ADCMBA - sos baie d'AUTHIE

Remarques adressées pendant la troisième semaine d'Aout dernier aux membres du COSU, à la suite du comité de 27 juillet

QUEL EST LE « VRAI » COURS DE L'AUTHIE AU BEC DE PERROQUET

Erosion du rivage de la Digue de la Molliere

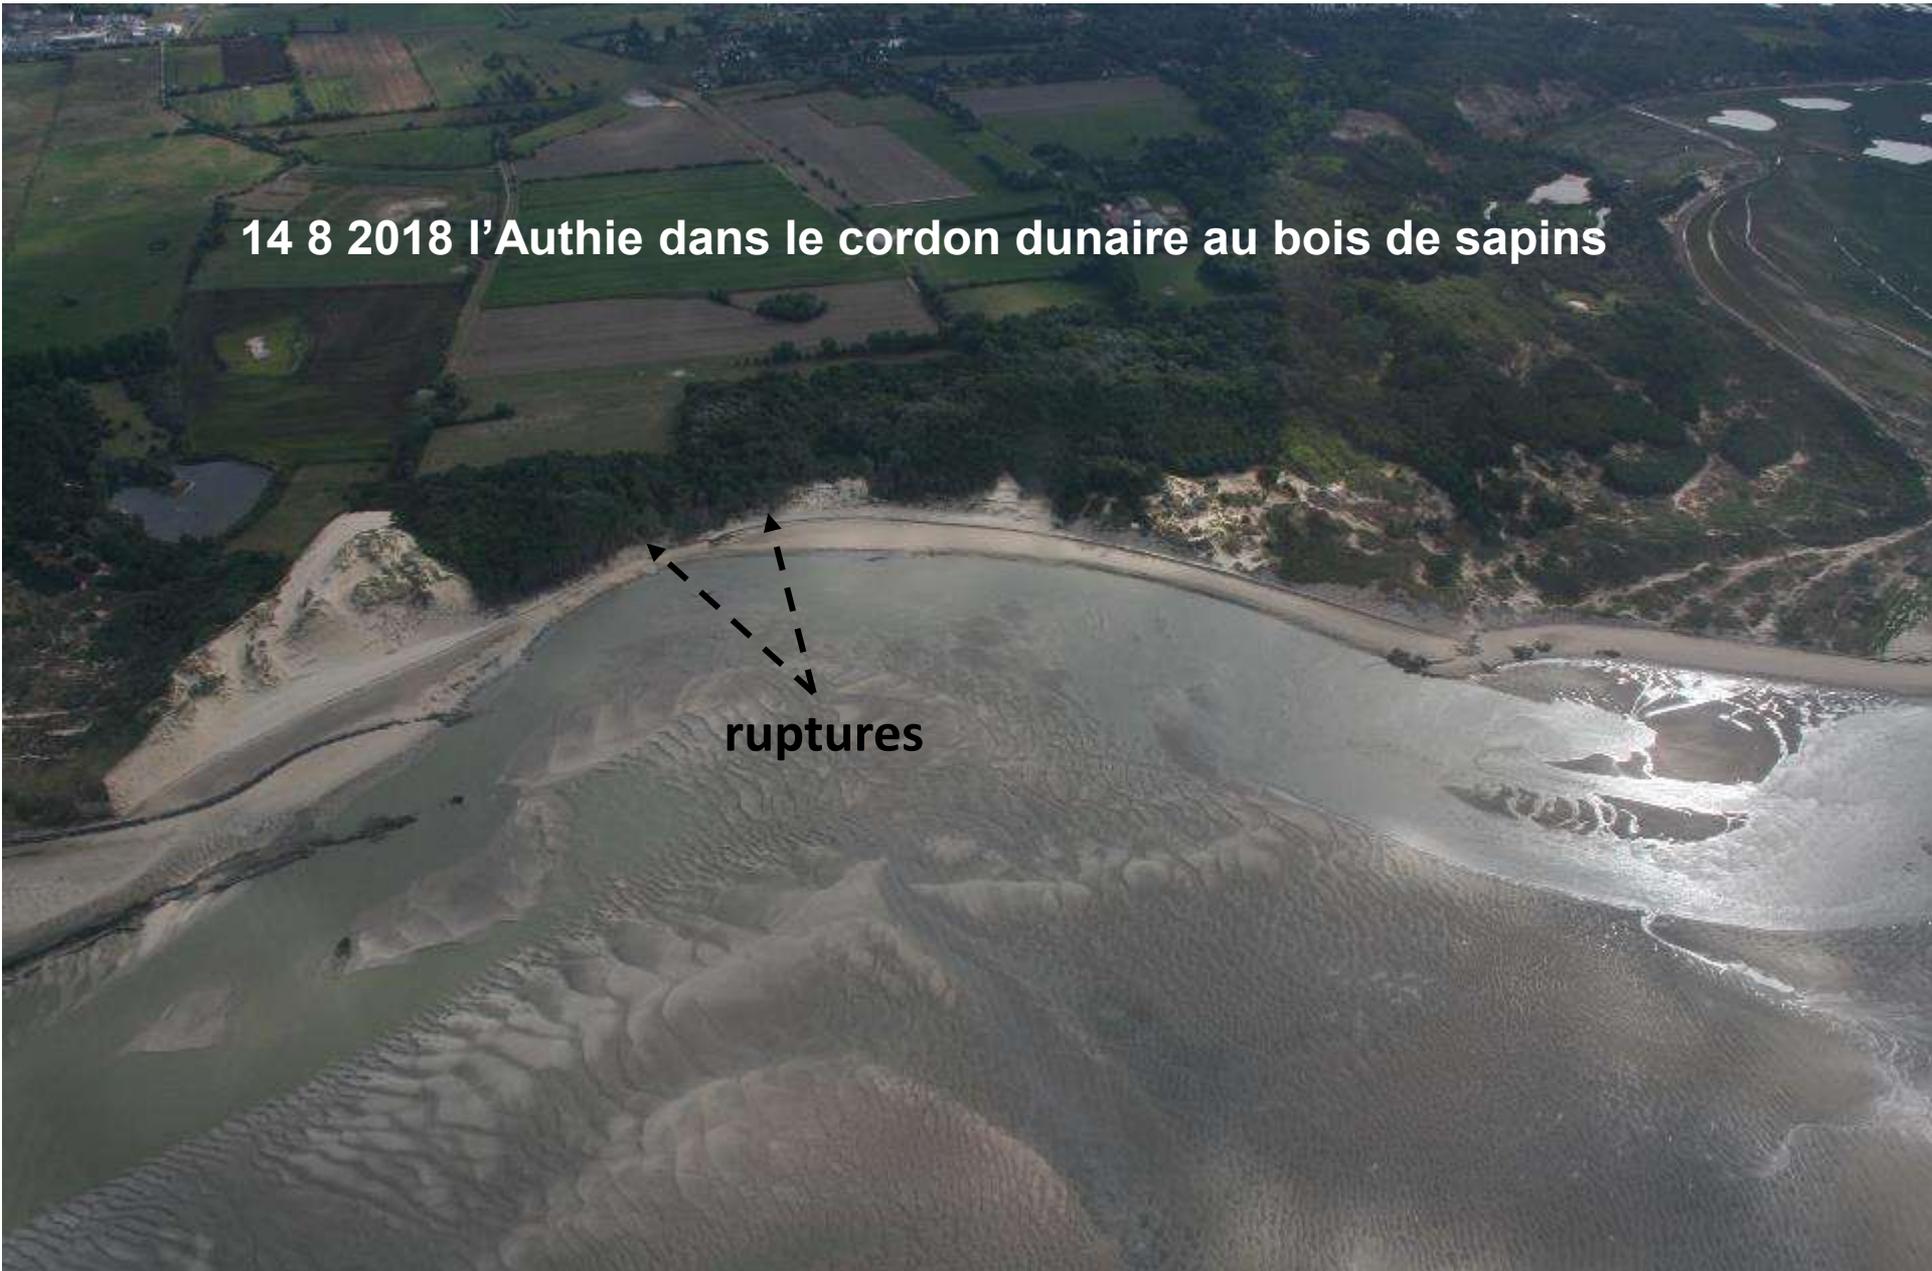
C'est à cette époque que l'Authie va une nouvelle fois entrer violemment dans le bois de sapins, provoquant une rupture du cordon dunaire, nécessitant deux rechargements d'urgence successifs et éphémères de sable en provenance de la plage de Berck

RAPPEL, situation au 5 novembre 2019

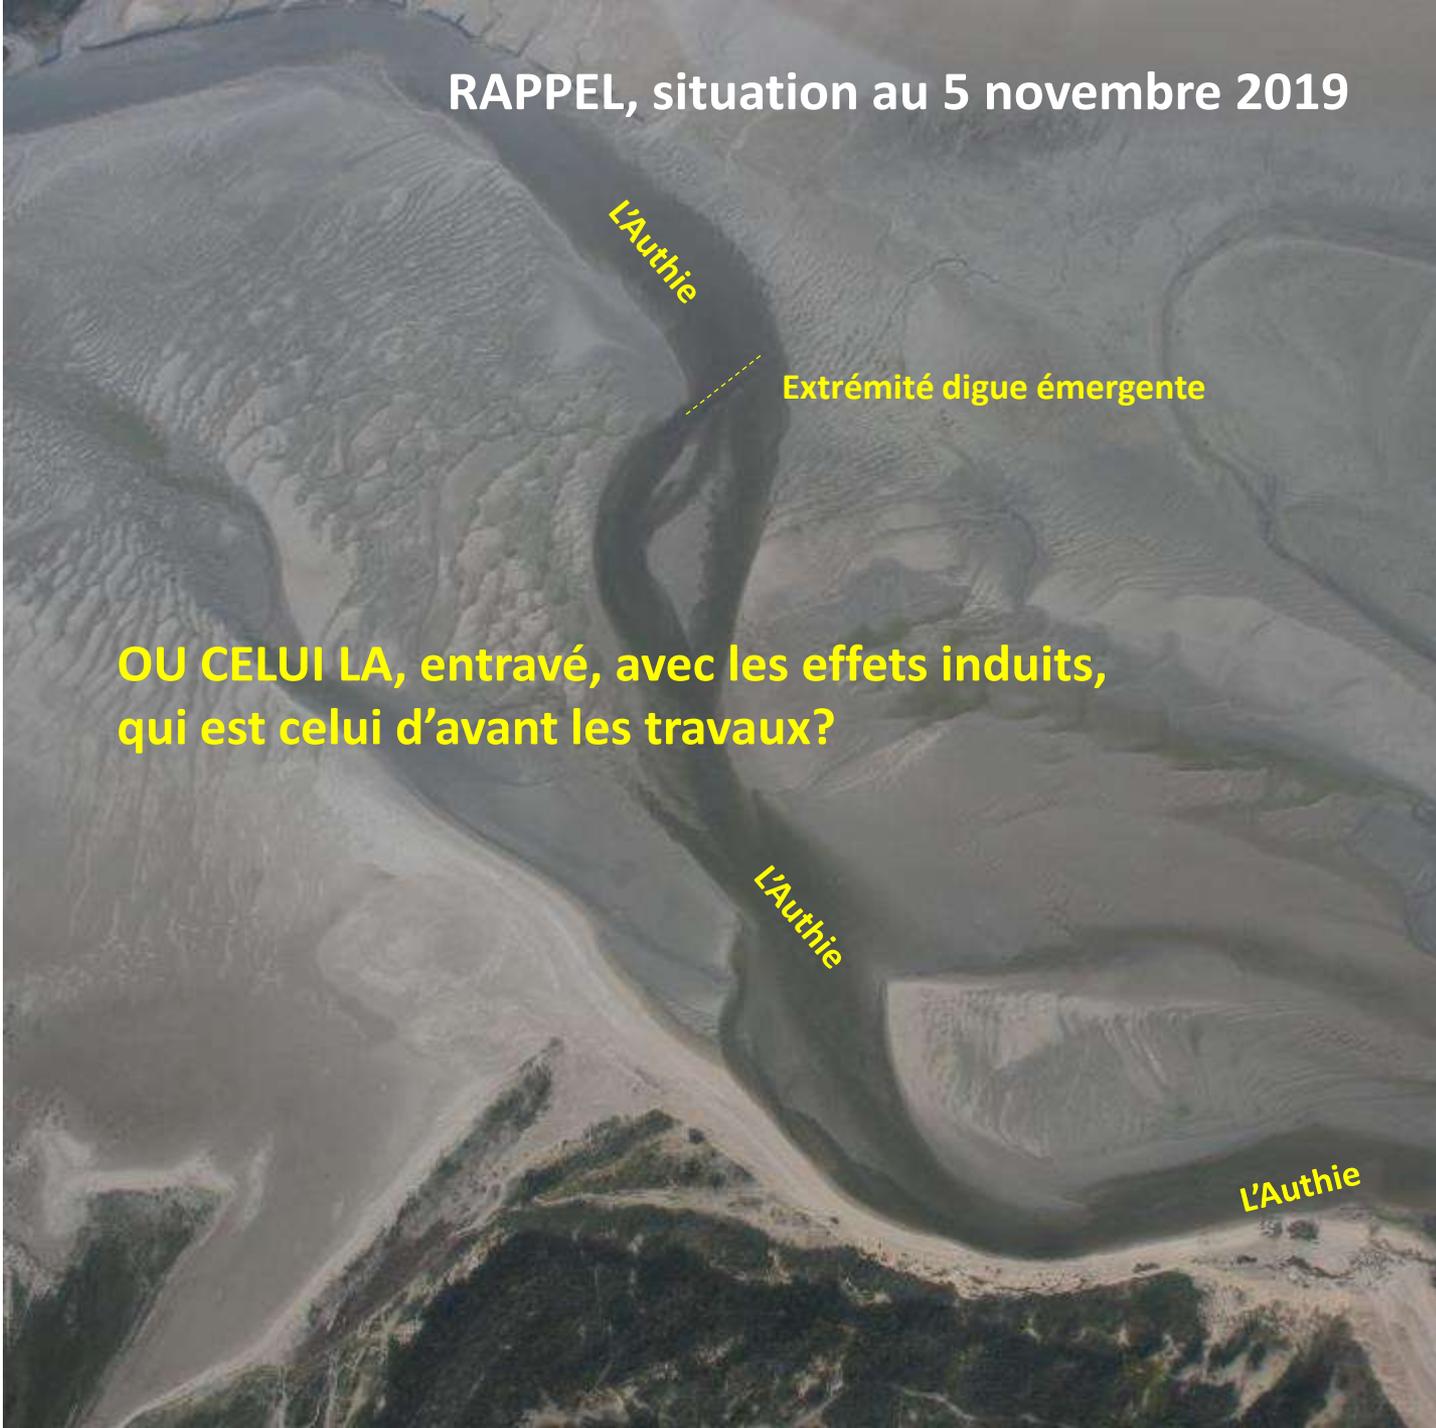
En fait sur le fond: quel est le « vrai » cours de l'Authie?

CELUI CI?

**OU CELUI LA, entravé, avec les effets induits,
qui est celui d'avant les travaux?**

Figure 46 de la réunion publique de concertation du 24 janvier 2020 à Groffliers

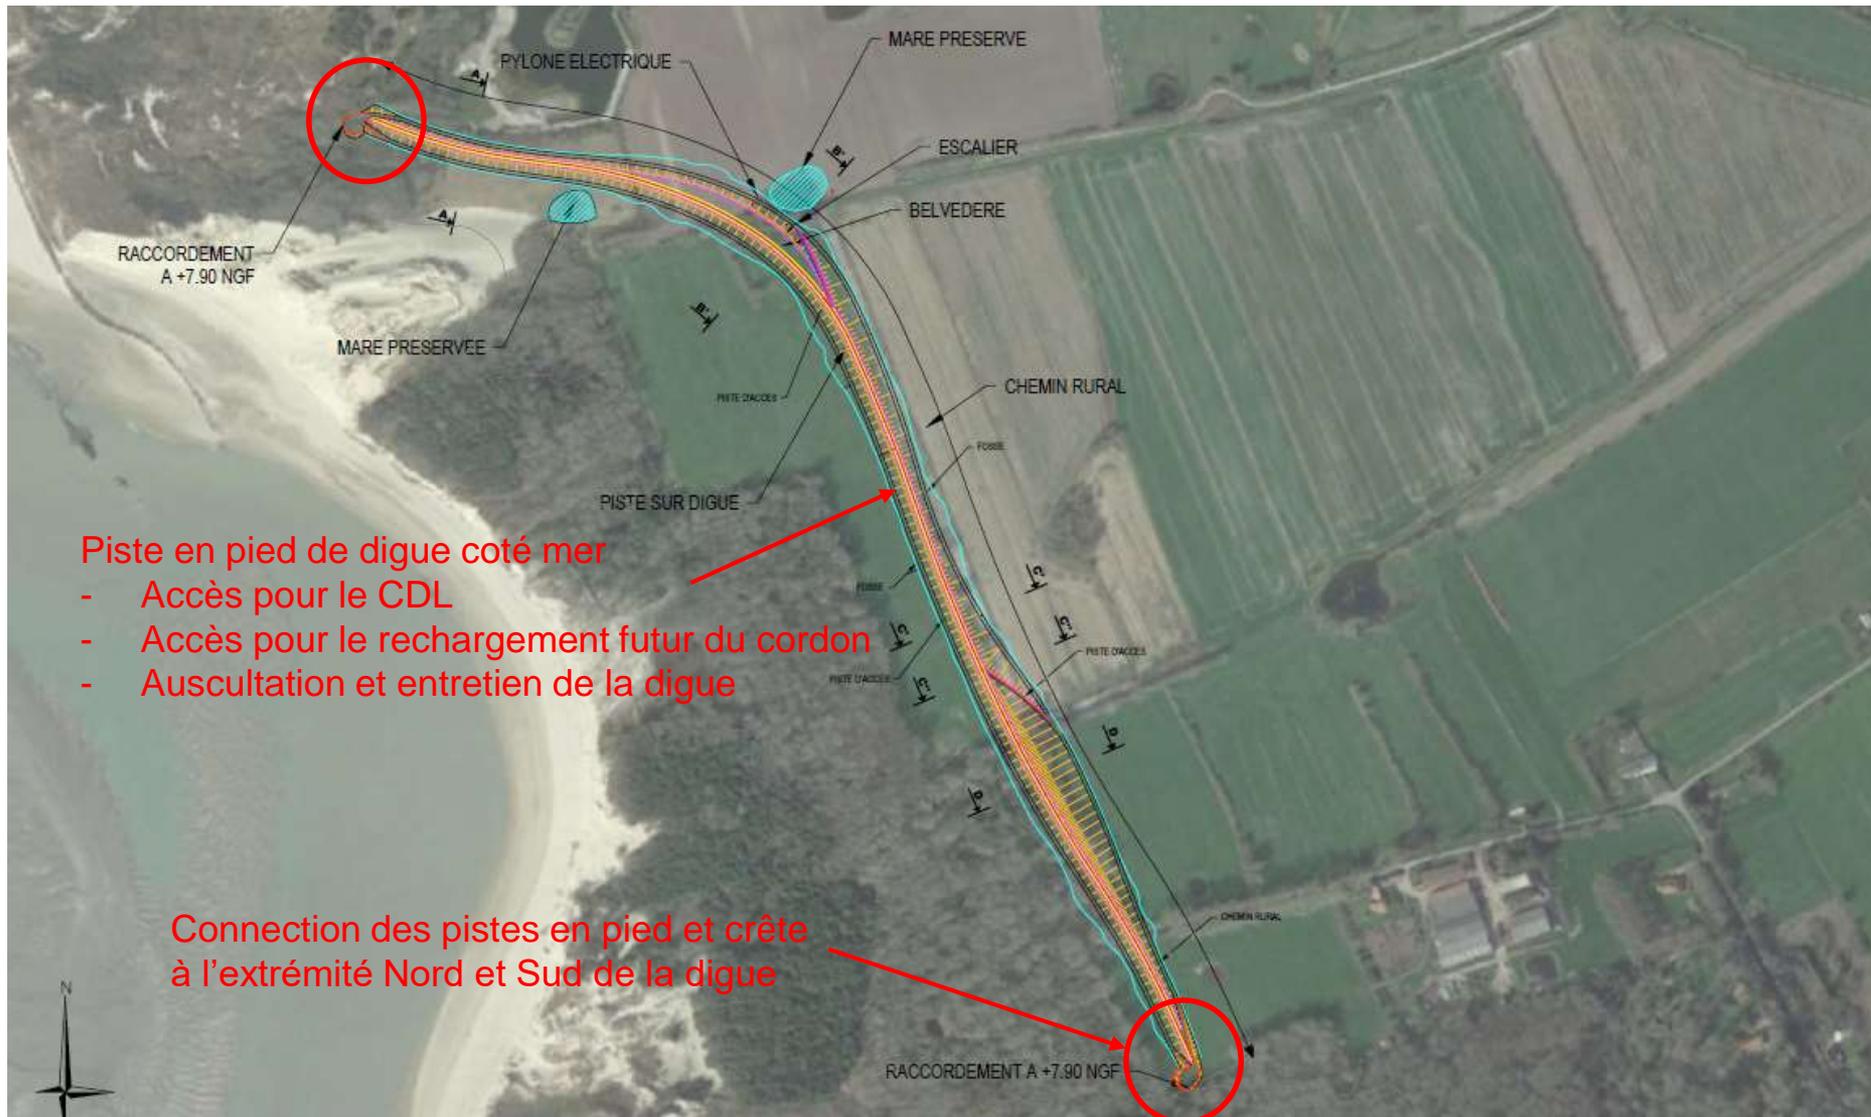
Est-il logique de sanctuariser, par souci de protection environnementale, un espace devenu restreint, où l'on a laissé perdre des dizaines d'hectares de dunes, des centaines de milliers de m³ de sable et toute la biodiversité qui y régnait, en y contrecarrant des interventions d'entretien du sable qui a été remis? Sans oublier qu'il y a aussi des gens derrière.

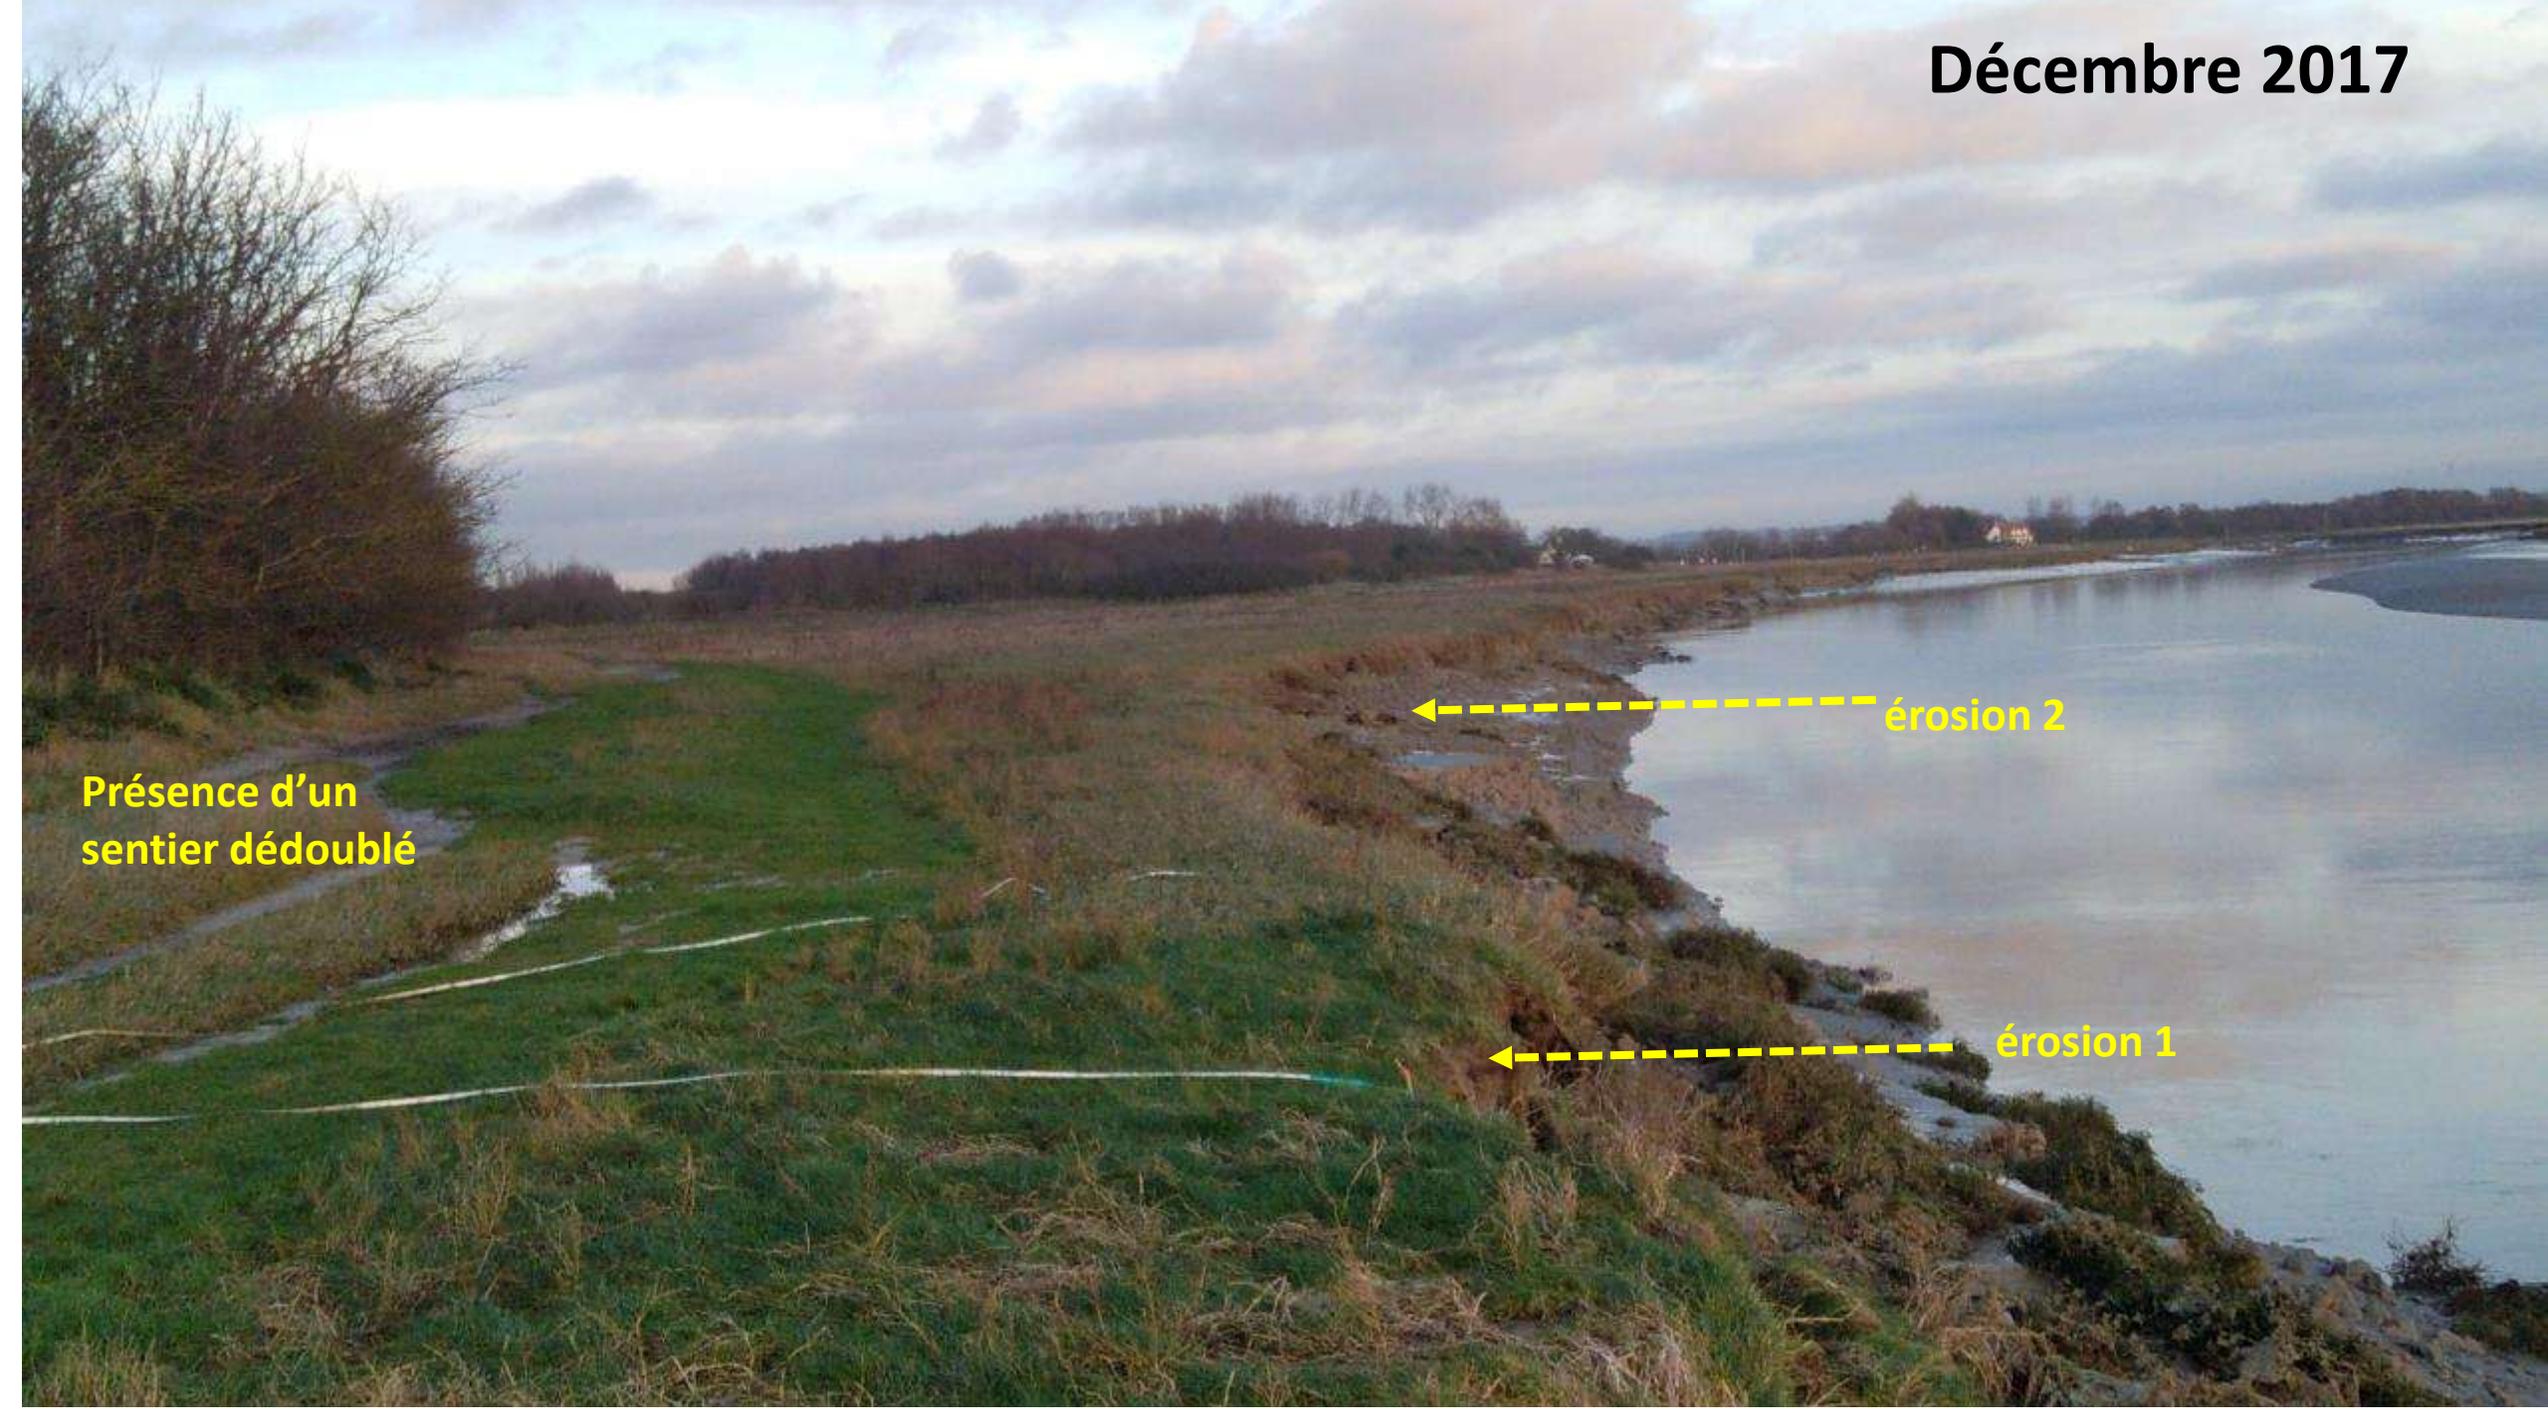
Nous alertons depuis 2017 de la progression rapide de la berge de la digue de la Molliere qui n'est plus qu'à moins de 6m de l'Authie. Cette vitesse laisse craindre une brèche dans la digue avant même que les travaux de réfection de l'endiguement y soient entrepris.

Malgré nos alertes et nos demandes réitérées de bloquer cette érosion comparable à des phénomènes se produisant dans les cours d'eau intérieurs et que l'on sait traiter, tout ce que l'on prévoit c'est de reculer la digue en prenant en compte Un recul annuel moyen sur une période de 15 à 20 ans sauf que le recul annuel mesuré ces dernières années est bien plus important.

Exemple : distance de la berge à la digue
15 m en mai 2017

12,3 m
en septembre 2018

Limite érosion 1
à 5,80m de la digue
